Errata

ERRATA**Général**

Projet
PROJET DE FABRICATION D'ENGRAIS

Figure 3.7 Rev01

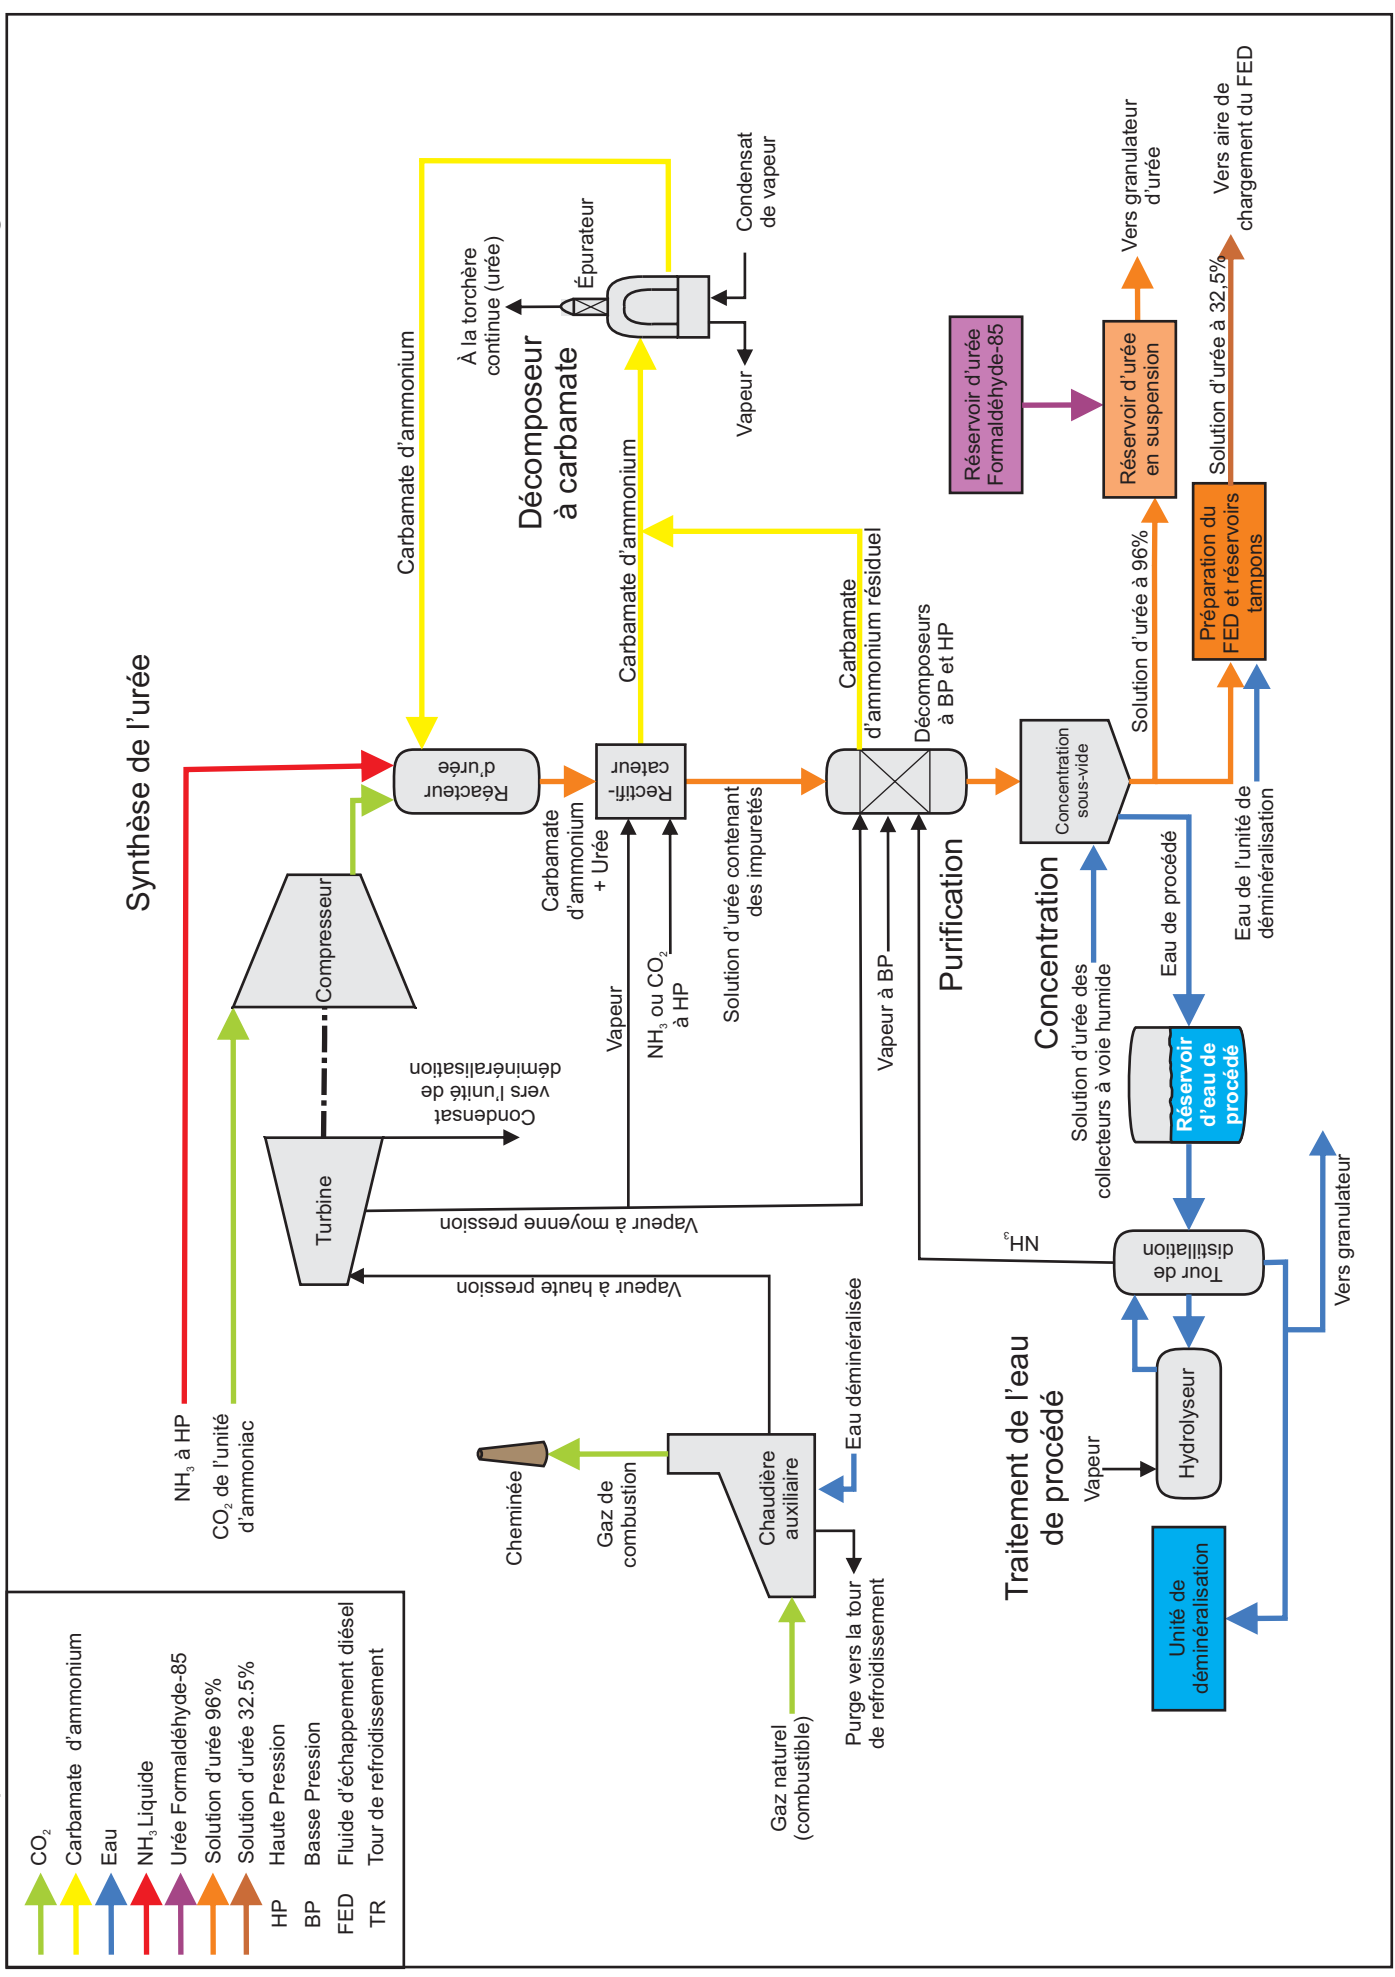
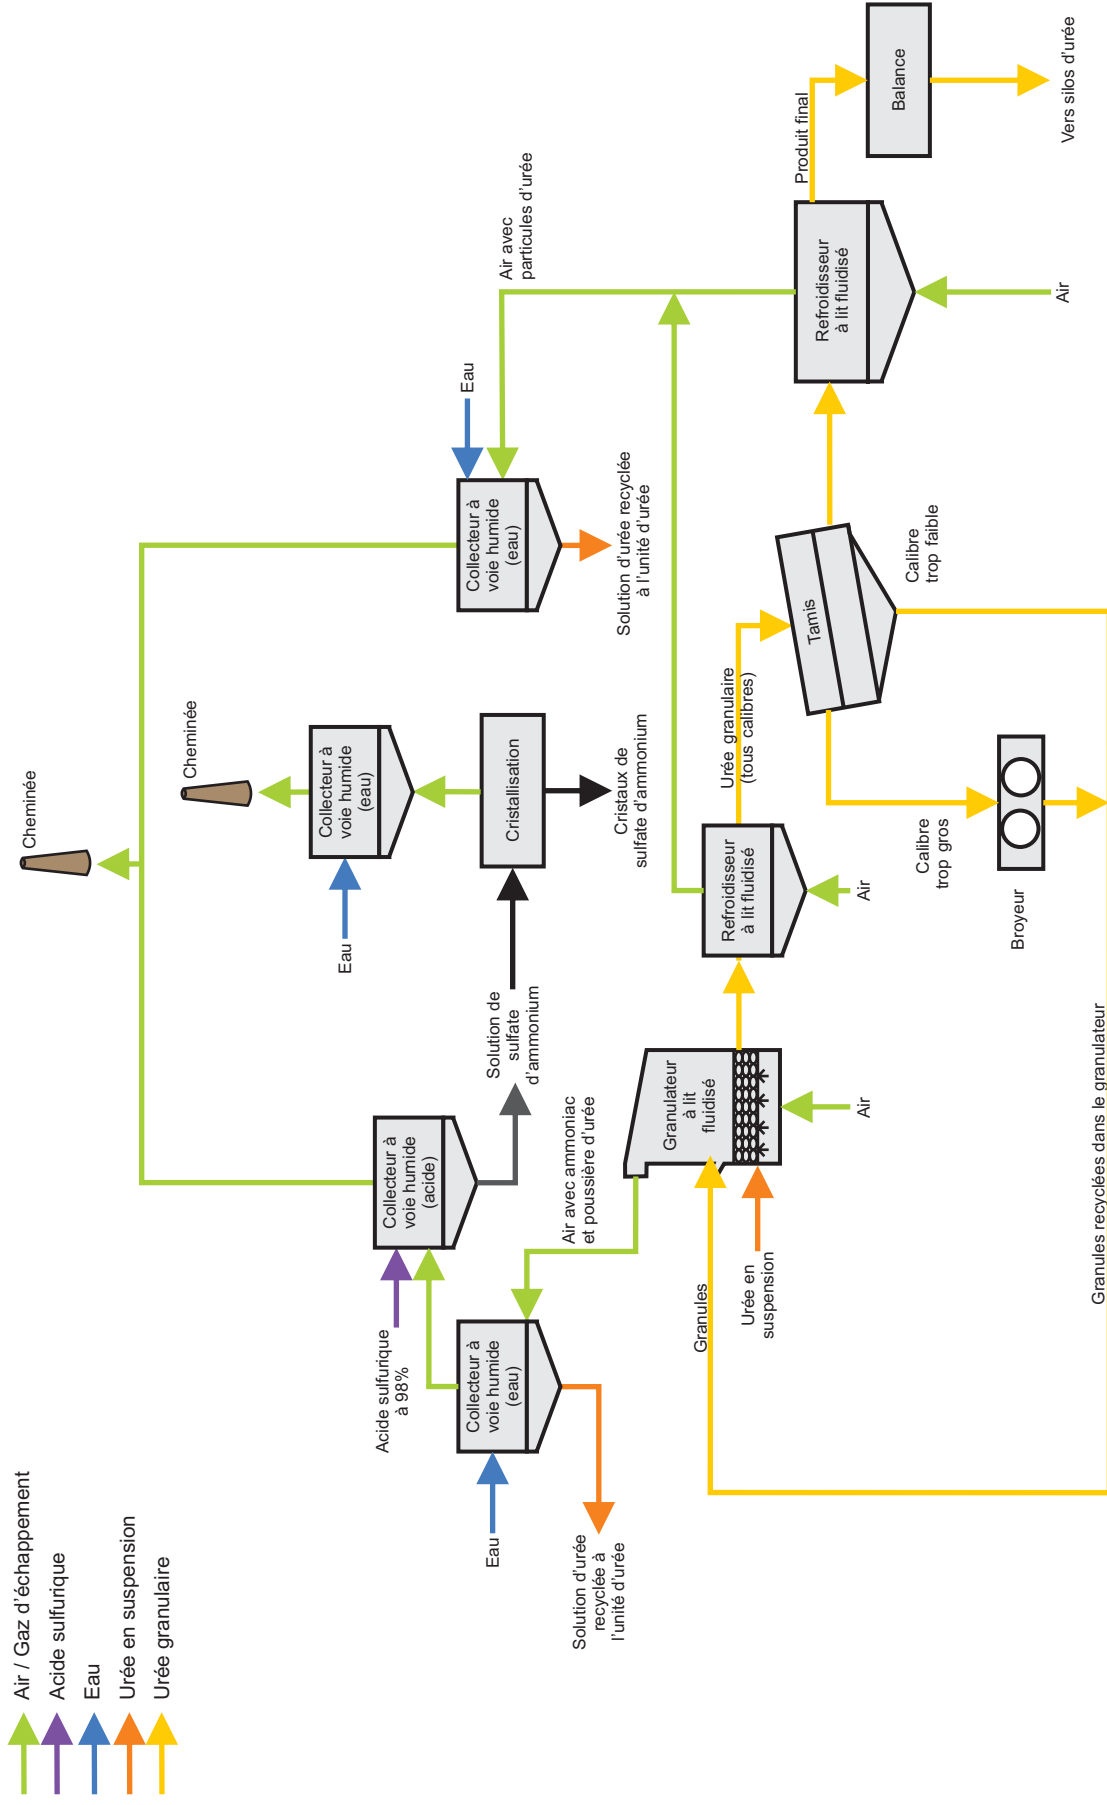
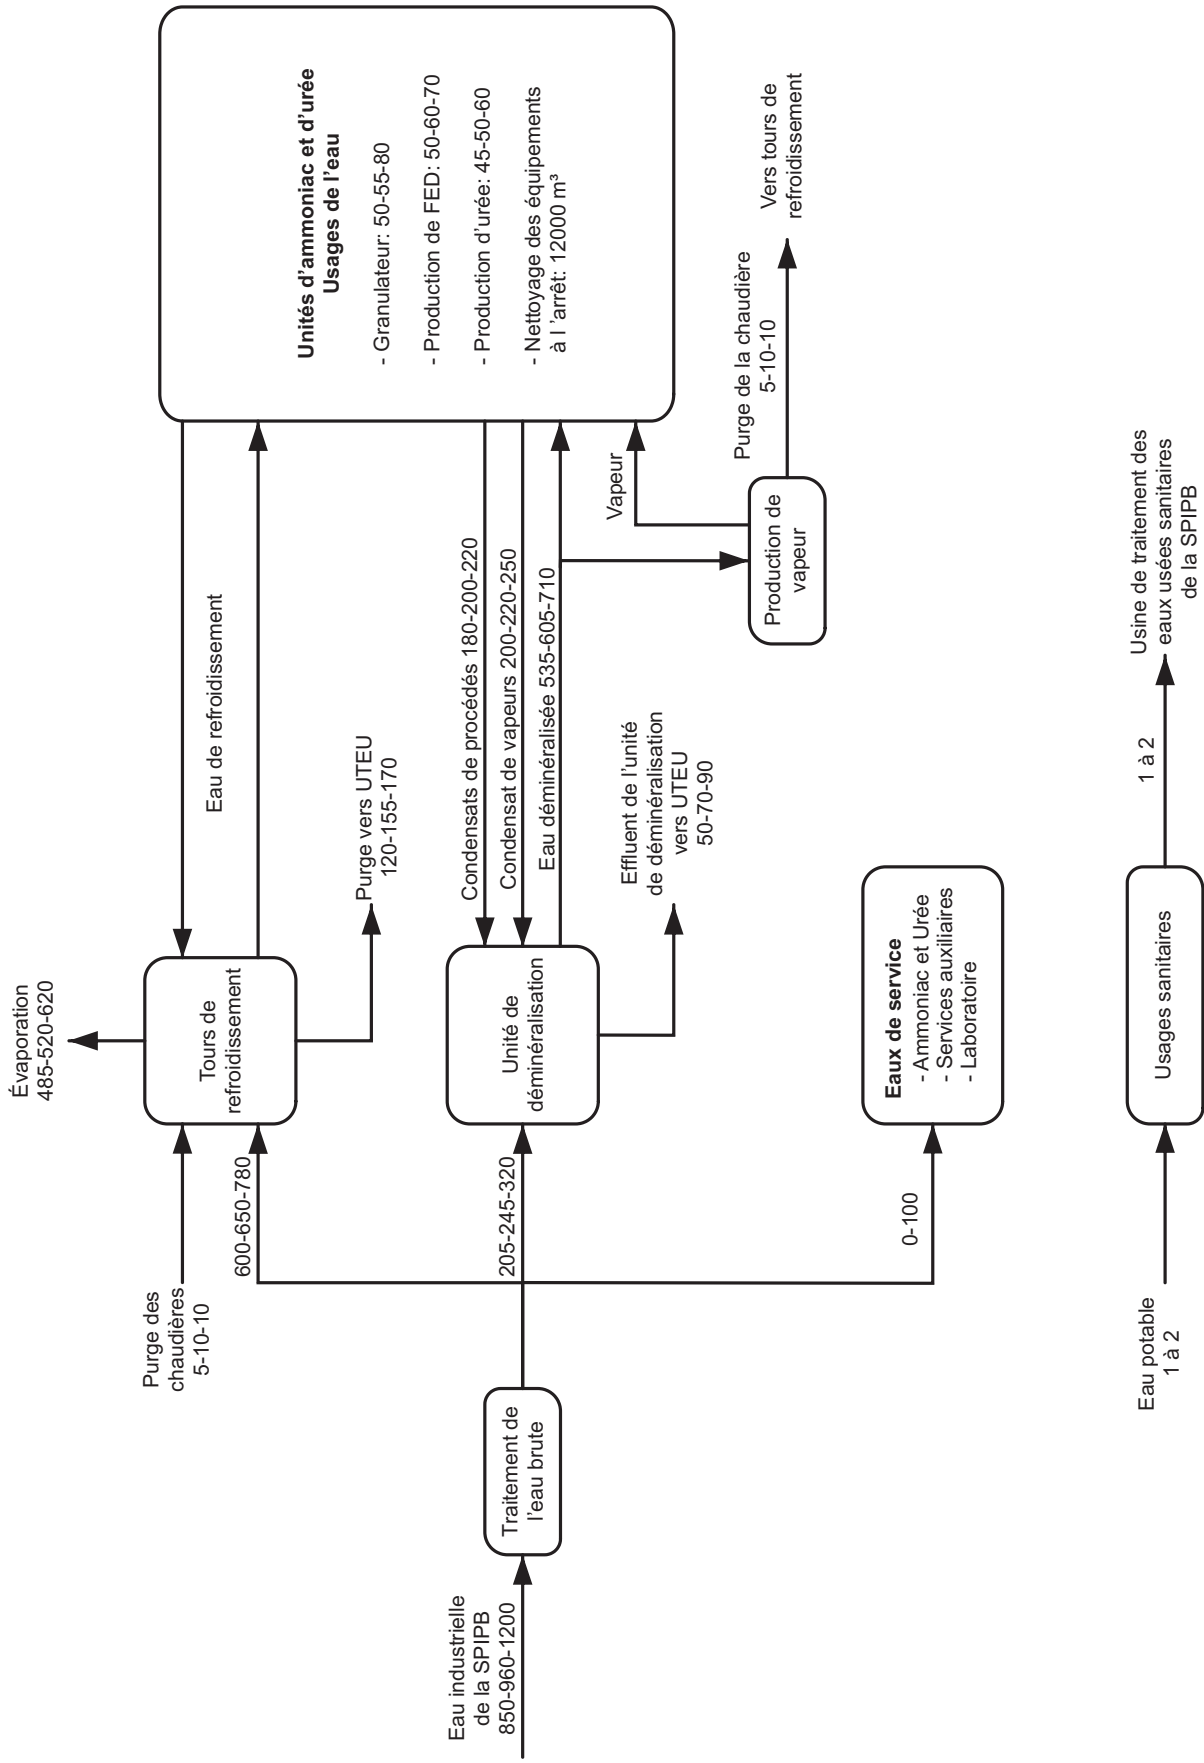
- 3.4) A la page 3-19, Figure 3.6
Des modifications ont été apportées à la figure 3.6. Voir figure 3.6 Rev01
- 3.5) A la page 3-23, Figure 3.7
Des modifications ont été apportées à la figure 3.7. Voir figure 3.7 Rev01
